Keuringsverslag van een elektrische laagspanning- en zeer lage spanningsinstallatie

NIET CONFORM

Straatnaam Kapellestraat
Huisnummer 27
Busnummer
Postcode 1540
Gemeente HERNE
Land België

Controlebezoek van een oude huishoudelijke elektrische installatie van een wooneenheid bij verkoop op vraag van de verkoper volgens (KB 08/09/2019) - AREI Boek 1- 8.4.2. en 8.2.1. en 4.2.4.3.

p. 5/10
Situatieplan
Datum: 23/02/2026
3x400+N

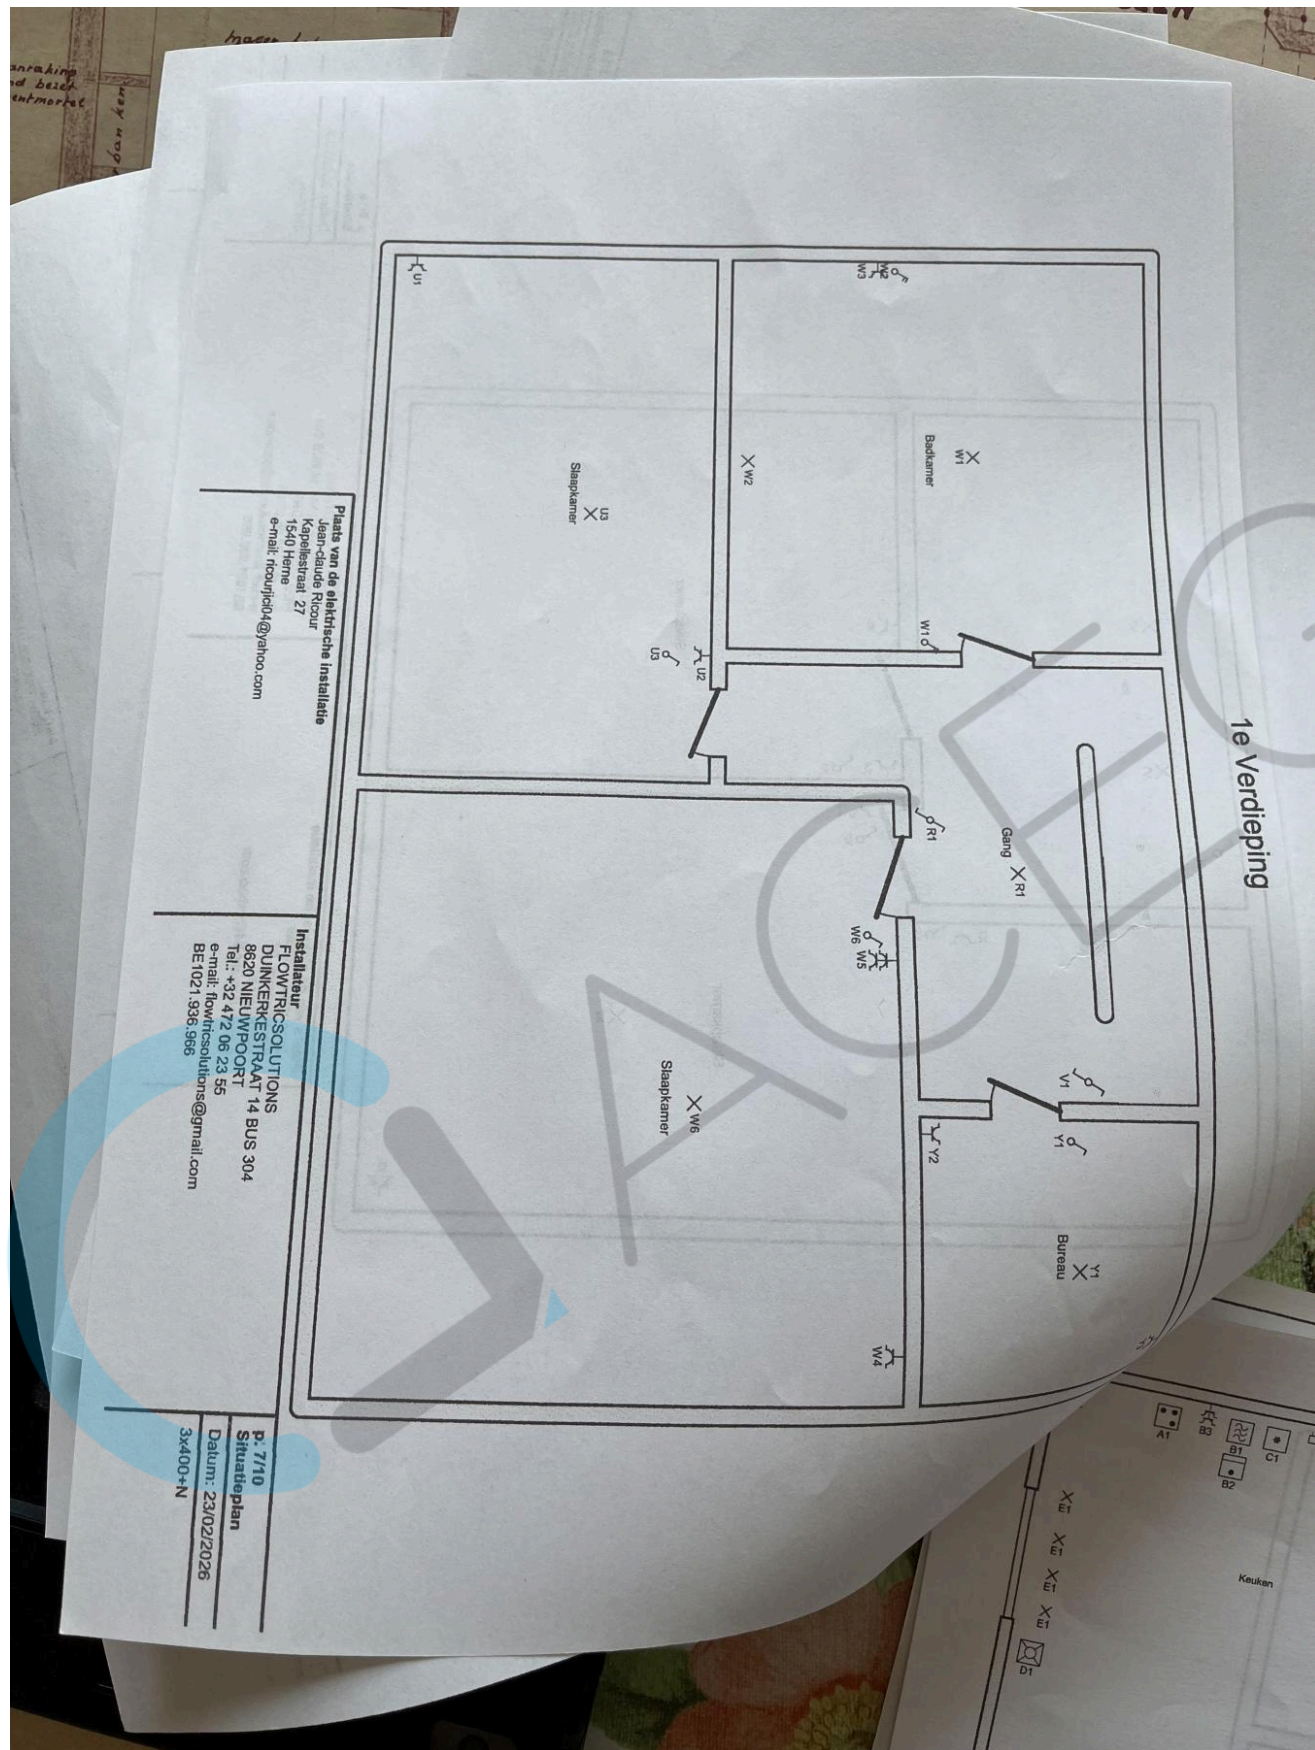
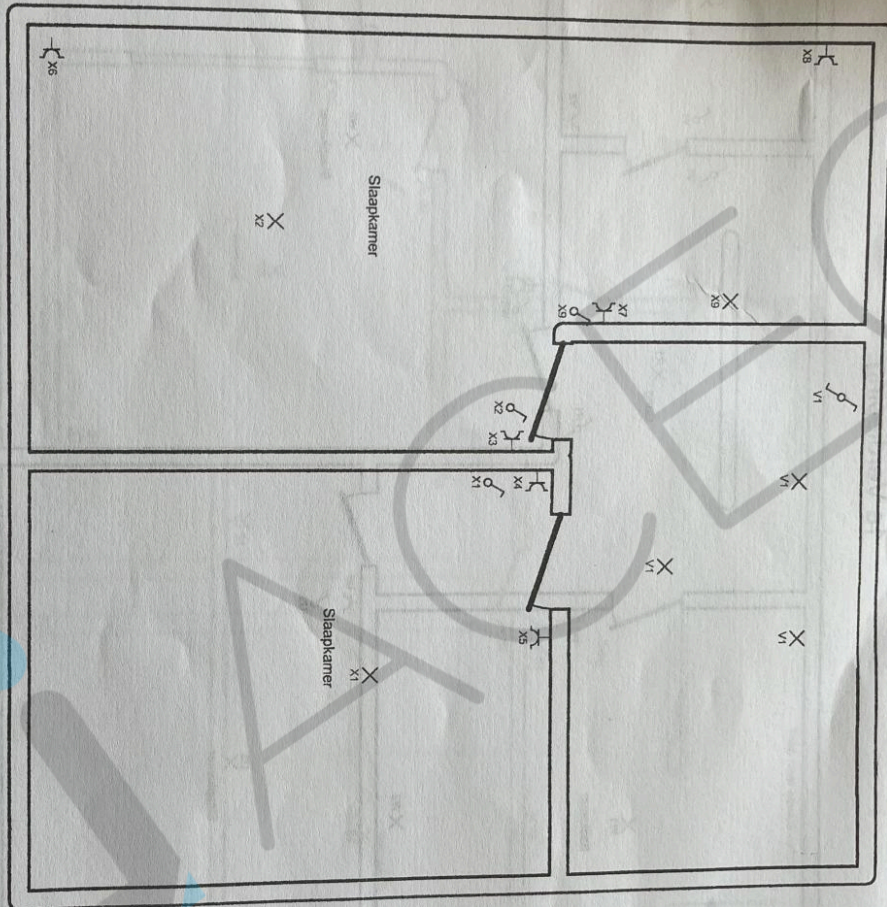
I1.04 Situatieschema van de installatie komt niet overeen met de werkelijkheid. (Boek 1 Afdeling 2.12 - 2.13 en 3.1.2)

P: 3110
 Eendradeschema
 Datum: 23/02/2026
 3x400+N

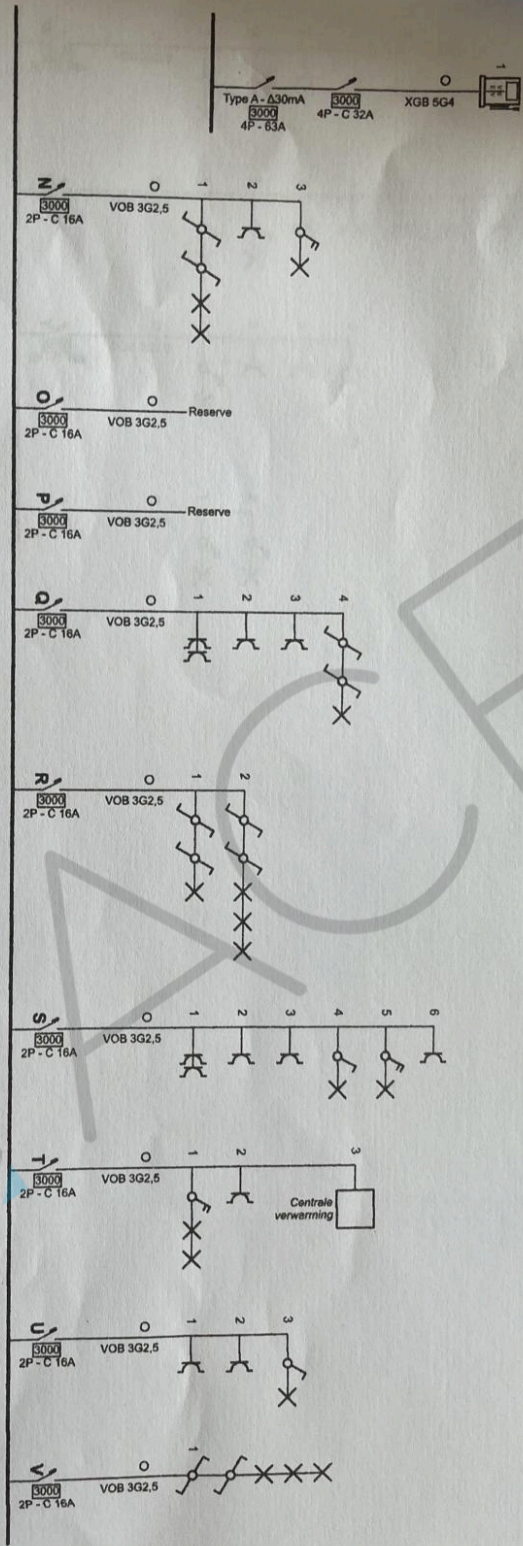
I1.02 Eéndraadschema van de installatie komt niet overeen met de werkelijkheid. (Boek 1 Afdeling 2.12 - 2.13 en 3.1.2)
